安徽星鑫材料科技股份有限公司

安全现状评价报告

(报批版)

根据 2023 年 2 月 21 日安徽省应急厅组织的安徽星鑫材料科技股份有限公司安全生产许可证延期换证现场核查问题清单及整改情况，本公司对安全现状评价报告进行了修改。现场整改及报告修改情况说明如下。

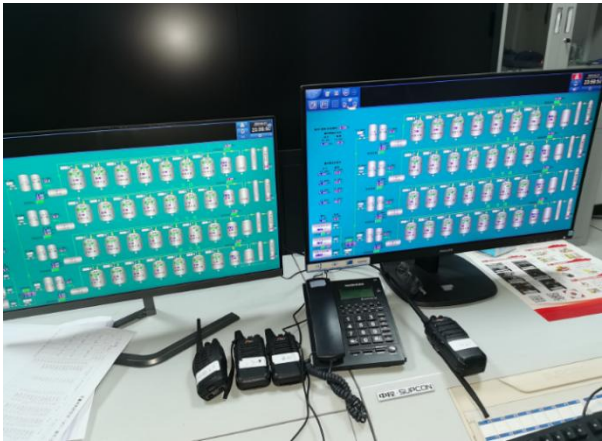
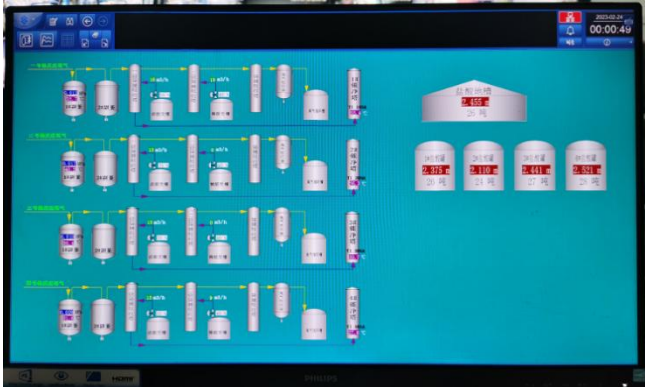
序号	现场核查问题	主要整改照片及说明
1	事故氯气吸收系统吸收塔无液位远传监测设施。	已增设事故氯气吸收系统吸收塔液位远传监测设施 
2	次氯酸钠装置区玻璃管液位计安全防护设施缺失。	次氯酸钠装置区玻璃管液位计已增设安全防护设施 
3	液氯暂存库防氯气泄漏收集处理设施不完善，如氯气泄漏报警联锁关闭卷闸门、吸风管口位置偏高等。	液氯暂存库增设氯气泄漏报警联锁关闭卷闸门

暂存库内底部四周设置吸风管口	
4	液氯事故应急罐等安全阀未悬挂校验牌。	液氯事故应急罐等安全阀已悬挂校验牌	
5	控制室 DCS 操作站只设置 1 台，未冗余配置；缺少尾气处理系统工艺流程图。	控制室增设 1 台 DCS 操作站 补充了尾气处理系统工艺流程图	 
6	液氯库、暂存库参与 SIS	液氯库、暂存库参与 SIS 联锁的有毒气体报警器量程调整设定为
